AVD.	<b>P 3</b>	GRUPP 35
BETR.	Strålkastare 264	NR 2
		DATUM Juli 75

## Service meddelande

### Justerskruv för strålkastare

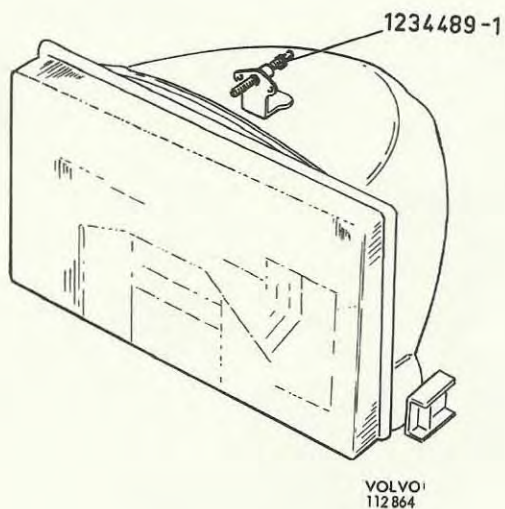
Justerskruven har varit svår att komma åt vid ljusinställning. För att öka åtkomligheten är konsolen för den numera bockad på annat sätt. Ombockning av äldre konsoler kan dock ej ske p g a risk för skador på lykthuset.

Denna skruv finns numera som separat reservdel under detaljnummer 1234 489 - 1. Jämför med reservdelsmeddelande grupp P 31 nr 6/75.
